**Commissione Tecnica di Verifica dell'Impatto Ambientale – VIA e VAS**  
*Valutazione Impatto Ambientale delle infrastrutture e  
degli insediamenti produttivi strategici e di interesse nazionale*

**Parere n. 814 del 8 agosto 2023**

<b>Progetto:</b>	<p><i>Verifica di Ottemperanza ex artt. 166 e 185 cc. 4 e 5 del Dlgs 163/2006</i></p> <p><b>Progetto definitivo del raddoppio della tratta Parma - Vicofertile, linea ferroviaria Parma - La Spezia, cd. Pontremolese</b></p> <p><i>ID 9466</i></p>
<b>Proponente:</b>	<p><i>Rete Ferroviaria Italiana S.p.A.</i></p>

**Figura 1 – Raffronto tra progetto preliminare (PP) approvato (in rosso) e progetto definitivo (PD) attuale (nero) – tratto Nord**

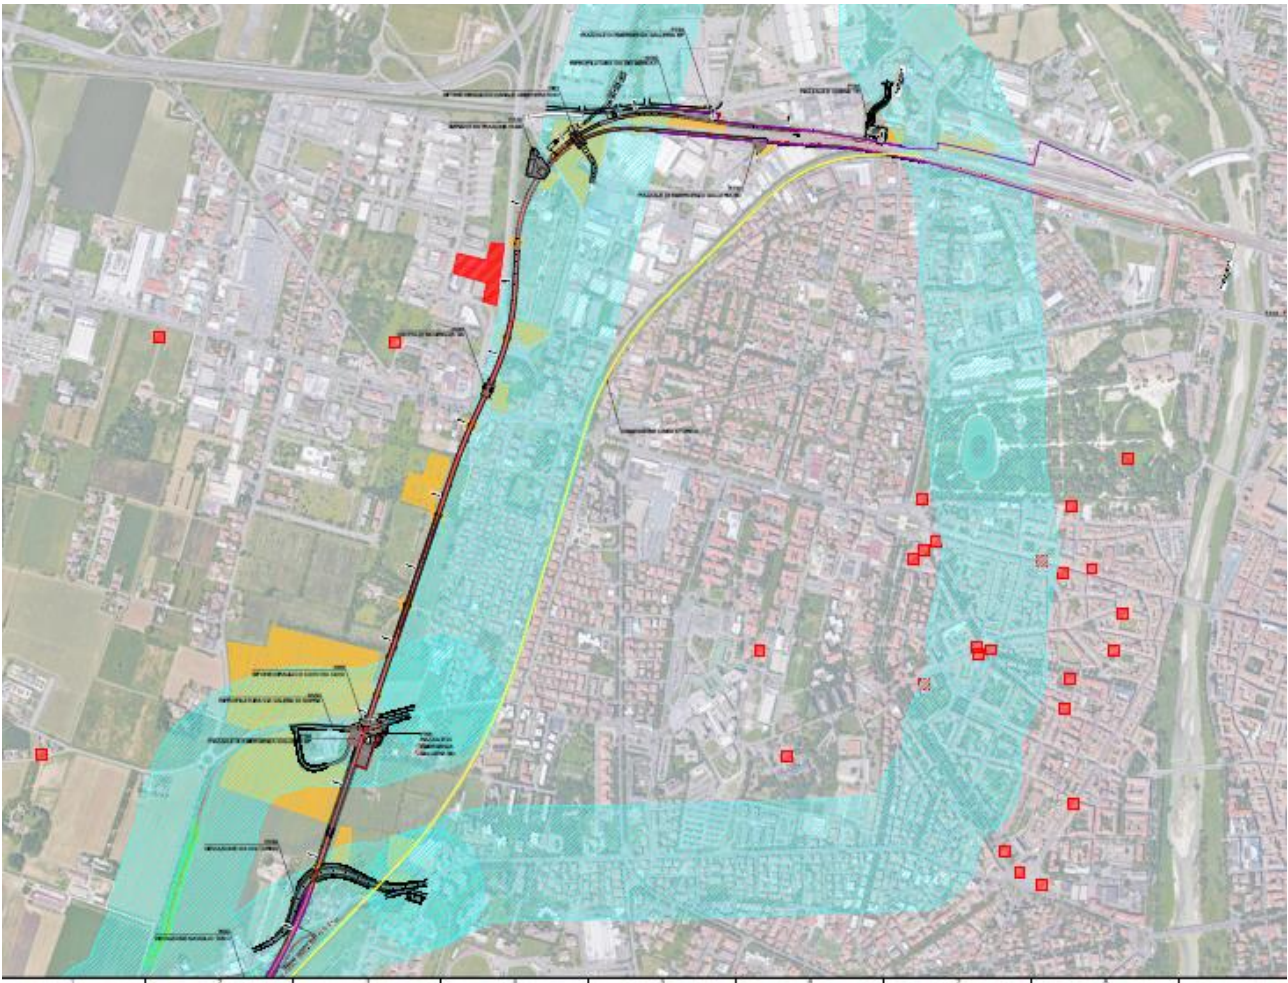
Per il tratto a nord, quanto riportato è risultato poco chiaro e ha ingenerato confusione facendo ritenere “variante rispetto al progetto preliminare approvato”, la variante di tracciato già oggetto di valutazione. Tale fraintendimento si intende superato nel presente parere rispetto a quanto riportato nel parere n. 720 del 27/03/2023. Il tutto è anche chiarito nella Figura 3)

Figura 2 – Raffronto tra progetto preliminare (PP) approvato (in rosso) e progetto definitivo (PD) attuale (nero) – tratto SUD

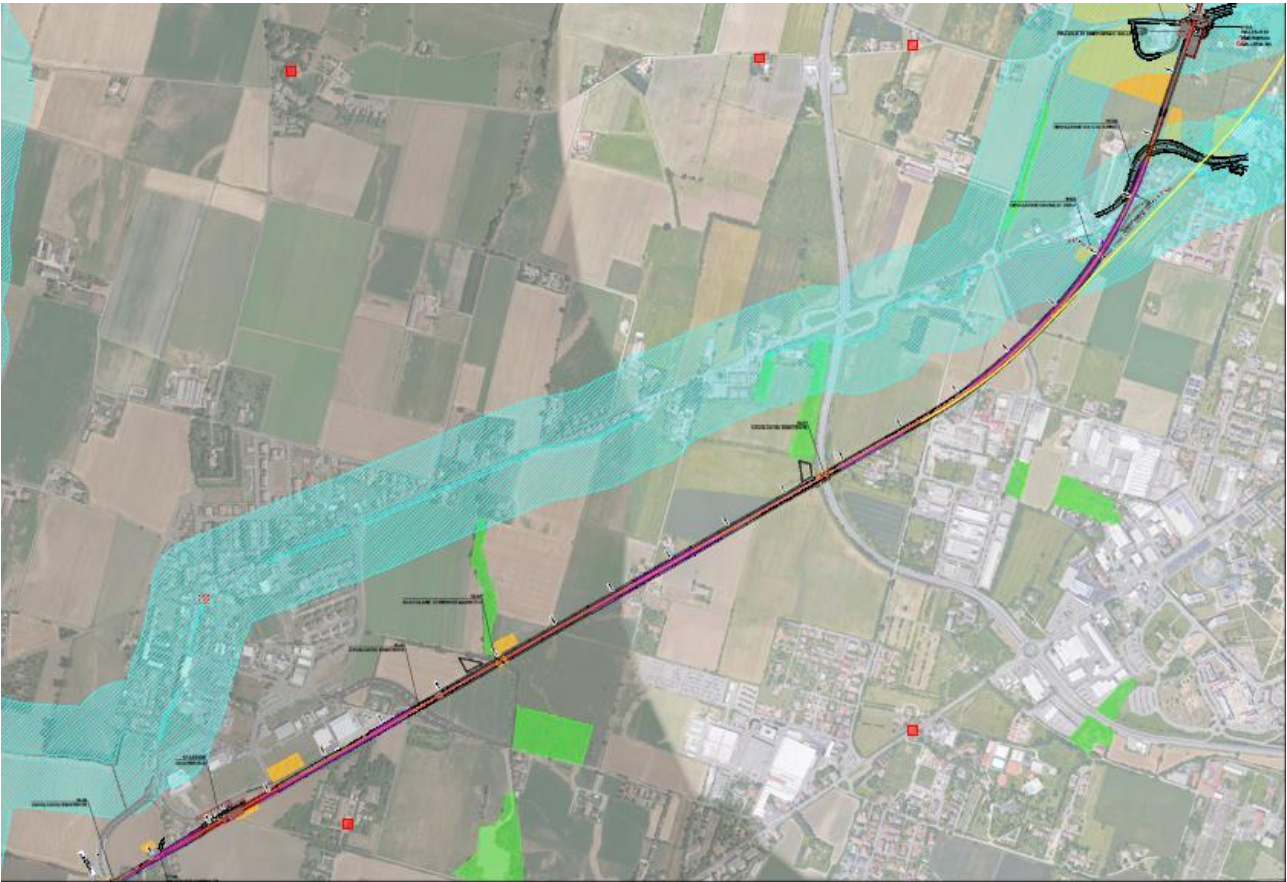
Le variazioni inerenti al tratto Parma – Vicofertile della linea Parma - La Spezia scaturiscono dalla necessità di ottemperare alla Delibera CIPE n. 19/2009 e sono:

- Variante di tracciato in ingresso a Parma con sfiocco della galleria “Parma”;
- Modifiche e ottimizzazioni del profilo planoaltimetrico del tracciato in corrispondenza del tratto in galleria artificiale;
- Ottimizzazione del tracciato ferroviario nel tratto di immissione della variante di tracciato sulla linea storica (affiancamento);
- Adeguamento della viabilità di via dei Mercati;
- Adeguamento della sicurezza della Galleria artificiale “Parma” alle Specifiche Tecniche di Interoperabilità 2019 e al MdP RFI 2020;
- Eliminazione delle opere di soppressione P.L. dal progetto;
- Modifiche degli interventi sull’impianto di Vicofertile;
- Interramento elettrodotto FS a 132 kv;
- Uso del tipologico RFI per le barriere antirumore;
- Ottimizzazione della cantierizzazione;
- Modifica alla viabilità di via Voltorno.
